FICHE D'AVERTISSEMENT

Fiche n° : 041101	
Dossier de matérieo-vigilance n°2004-5124	
Date : 14/02/05	
Nom, Fonction : Denis BAREA Directeur Qualité, Sécurité et Environnement	Signature :

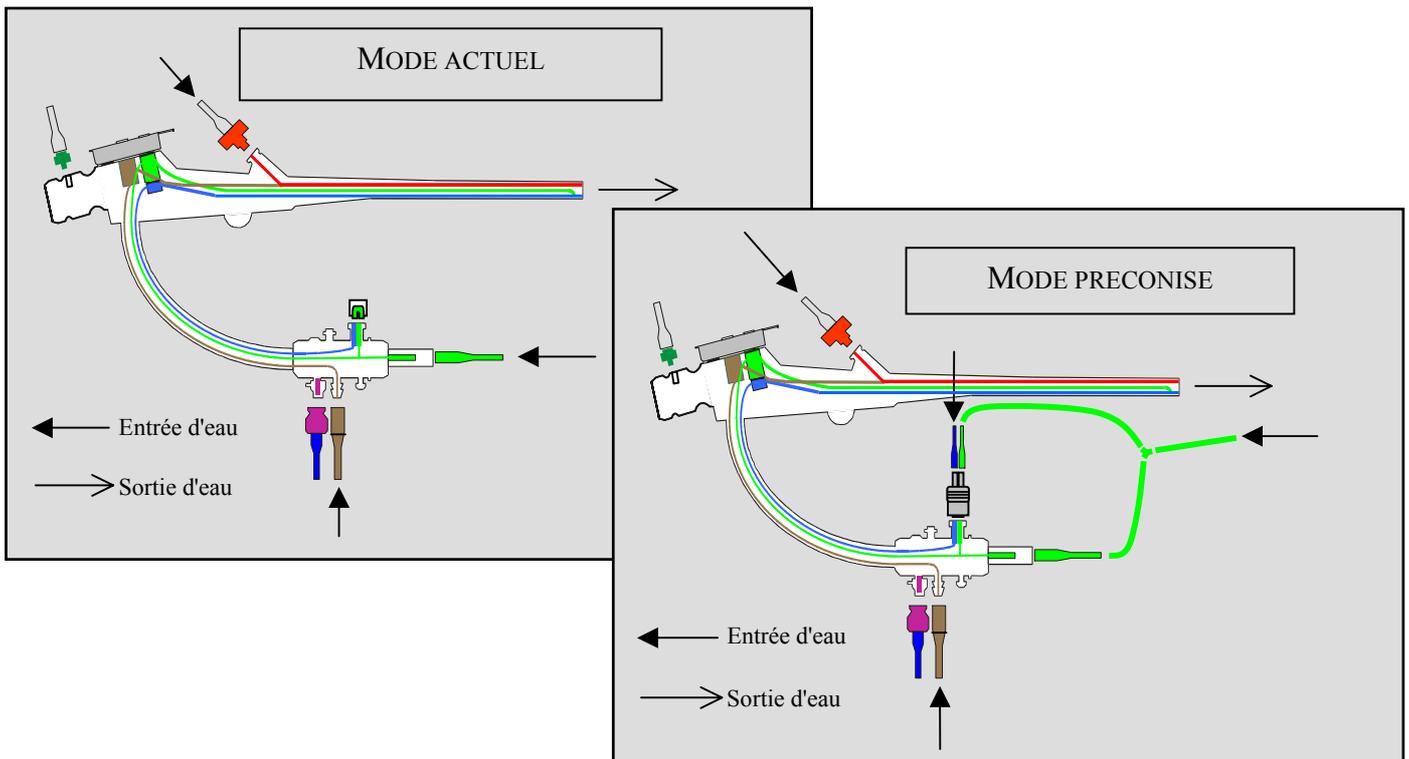
Nous sommes arrivés à la conclusion qu'il est préférable de changer également l'obturateur de poignée qui, sur les endoscopes Olympus, présente une petite fuite.

Dans cette optique, nous proposons un nouvel obturateur de poignée (étanche) qui apporte en outre une meilleure séparation des canaux air et eau.

Le nouvel obturateur de poignée Olympus préconisé au paragraphe 1 permet la séparation air-eau au niveau de la cage à pistons. Il suffit alors d'ajouter un raccordement séparé sur l'extrémité distale et de modifier le mode de branchement pour finaliser cette séparation (voir schémas). On peut de même obtenir cette séparation en remplaçant les obturateurs de poignée Fujinon et Pentax ainsi que le connecteur des canaux air/eau (voir tableau page suivante).
